## Elliðaárvogur/Ártúnshöfði Svæði 1: Reitur 12a

### Byggingarleyfisumsókn

Lagt fram erindi frá afgreiðslufundi byggingarfulltrúa frá 19. september 2023 þar sem sótt er um leyfi fyrir 3-7 hæða fjölbýlishús og bílakjallara með 111 íbúðum á lóð nr. 15 við Breiðhöfði.

Matshluti 03, 1. hæð: Fyrirspurnarerindi til vinstri og byggingarleyfisumsókn til hægrri

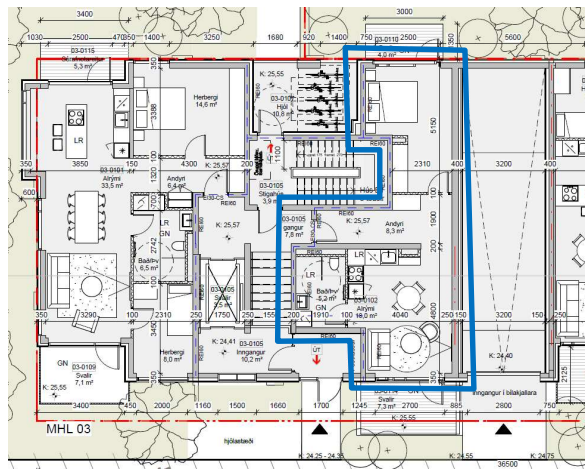
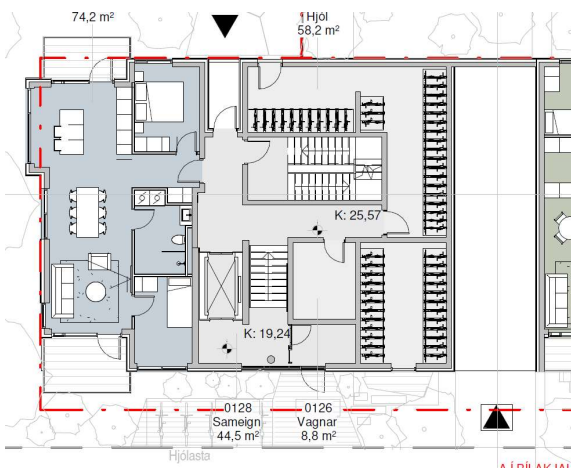
- Færri hjólastæði/hjólageymslur virðast vera á götuhæð/við innganga en voru í tillögu með fyrirspurnarerindi. Þar sem sú tillaga sýndi t.a.m. hjólageymslu á 1. hæð í matshluta 03 er nú sýnd íbúð. Skipulagsfulltrúi telur betri lausn að hafa þarna hjólageymslu (enda íbúðin undarlega útfærð, sbr. blá afmörkun á mynd hér fyrir neðan). Það sama má segja um hjólageymslur sem sýndar voru með aðgengi frá götu í matshluta 2 í fyrirspurnarerindi – þær eru þar ekki lengur á aðaluppdráttum.
